S. LORENZO, V.LO RIVA

0200

Descrizione prestazionale dell'intervento

Foto del rilievo

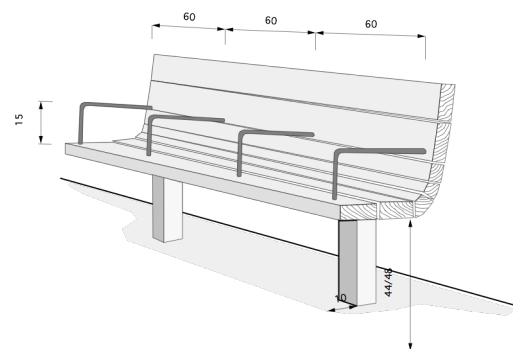
Criticità

Seduta senza braccioli

Inserimento sulla panchina da esterni di almeno un bracciolo ogni 80 cm. con un minimo di due, alti 20-25 cm sopra il livello di seduta ed estesi oltre il margine frontale della panca. Le gambe d'appoggio non dovranno ostacolare l'accostamento di una sedia a ruote, per il quale si dovrà inoltre prevedere uno spazio libero di almeno 90 x 90 cm adiacente alla seduta stessa
